Dato: 14-04-2025
Grave ID: 4201066001
Journal nr.: 23/24900

Dispensation til modtagelse af uforurenet jord i tidligere råstofgrave på matr.nr. 6a, 4bæ, 4ce og 14b, Skalborg By, Vissenbjerg, Assens Kommune
Gælder indtil den 01-07-2030

Høringsvar - Udkast til dispensation fra § 52 i jordforureningslov – Skalbjergergrav

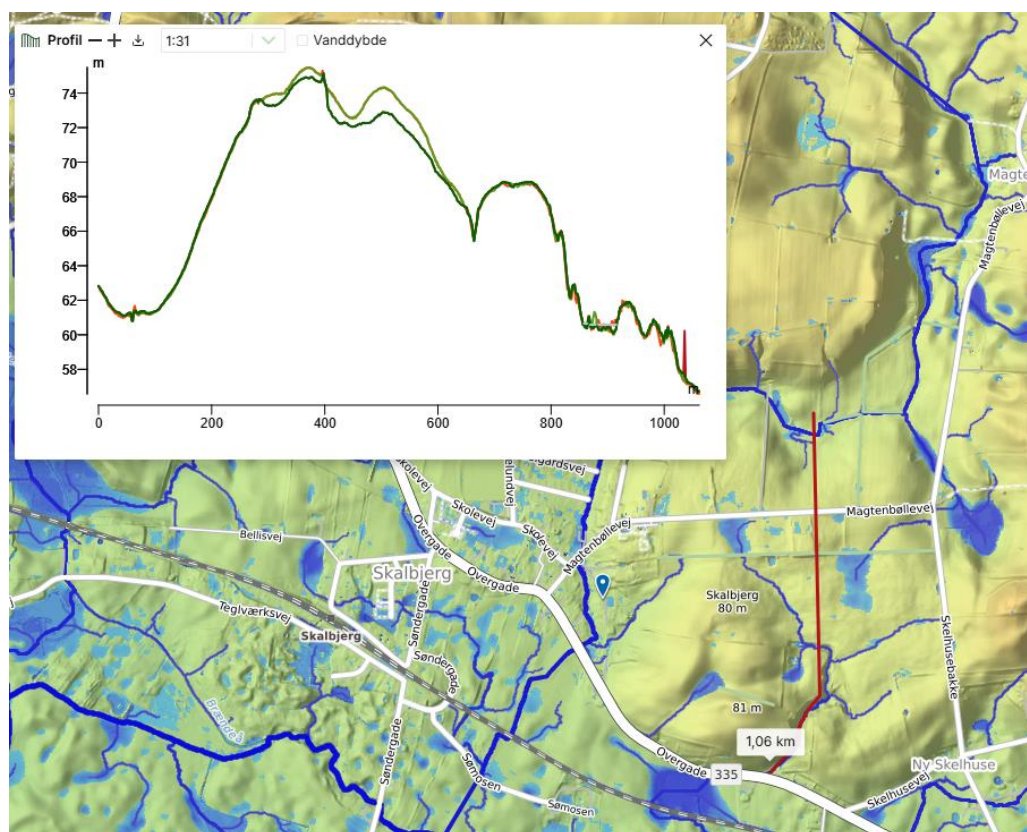
Selvom der intet står om forhold til Vandløbsloven i afsnittene om "Vilkår i forhold til jordens placering" og "Overfladevand" i udkastet skal dispensationen respektere bestemmelsen i vandløbslovens §6. Det fremgår af terrænprofilen fra SCALGO, at der er terrænforskelle i området på over 10 m med tydelige flowlinjer for overfladevandet i området. Hvis der ikke tages særlige hensyn og forholdsregler i forhold til dette skønnes det, at der er meget stor risiko for udvaskning af sediment til disse lavere liggende områder og de vandløb der ligger der.

Denne ansøgning kan derfor ikke imødekommes før der indskrives vilkår om, at ansøger påviser:

- at han ikke ændrer vandets naturlige afløb til andre ejendomme,
- at drænforholdene i eventuelle eksisterende dræn på arealet ikke forringes
- at det sikres, at der ikke kan ske sedimentudvaskning fra det pålagte jordtip til dræn og åbne vandløb i nærområdet

Regionens § 52 dispensation skal indeholde en vurdering af, hvorvidt selve tilførslen af jord udgør en risiko for grundvandet eller medfører en indirekte påvirkning af recipienter ved udvaskning gennem terrænnært grundvand. Vi vurderer, at kommunen som myndighed ift. vandløbsloven står nærmest ift. at stille vilkår i relevante tilladelser, der skal sikre de forskellige praktiske/fysiske forhold, således at jordtilførslen ikke får en negativ påvirkning på vandløbene eller anden beskyttet recipient.

Kortbilag 1. Naturområder (rød markering) indenfor ansøgningens projektområder. Søen i syd er allerede omfattet af § 3 i naturbeskyttelsesloven. De nordlige naturområder vil blive indtegnet i den vejledende registrering på Danmarks Miljøportal.

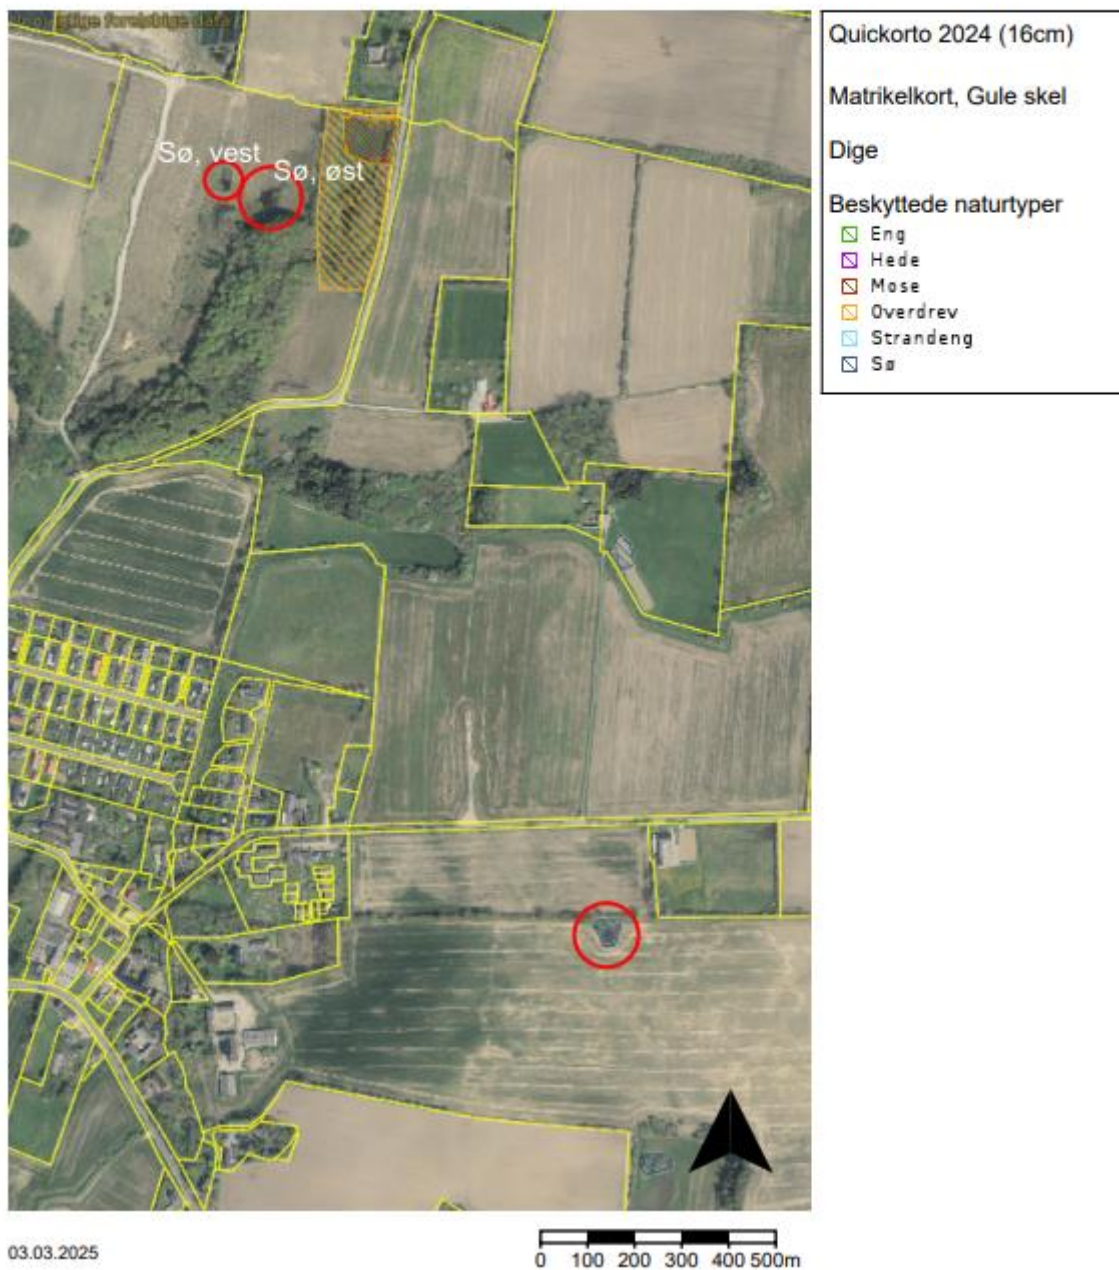
I projekt område 1 findes en § 3-beskyttet sø (kortbilag 1).

Der findes en sø med tilknyttet mose og lignende i Område 6, samt en yderligere sø lige vest for Område 6. Begge naturområder er ikke registreret som § 3-beskyttet (kortbilag 1).

Søerne er opmålt på luftfoto til at være henholdsvis ca. 570 m² (Sø, vest) og ca. 590 m² (Sø, øst) store. Mosen omkring Sø, øst er på luftfoto opmålt til at være ca. 575 m² stor.

Vi har den 3. marts 2025 besigtiget naturområderne og det er vores vurdering, at begge søer, samt den tilknyttede mose til Sø, øst er omfattet af beskyttelsen i naturbeskyttelsesloven (kortbilag 2). Lodsejer er orienteret omkring dette.

Det er vores vurdering, at der i forbindelse med efterbehandlingen skal holdes en minimum afstand til samtlige beskyttede naturtyper på minimum 20 meter og med skråningsanlæg på 1:3 eller fladere i retning væk fra naturtyperne (kortbilag 3 og 4).

- Der skal holdes en udlægningsfri zone omkring de beskyttede naturtyper på minimum 20 meter
- Der skal etableres skråningsanlæg på 1:3 eller fladere i retning væk fra naturtyperne
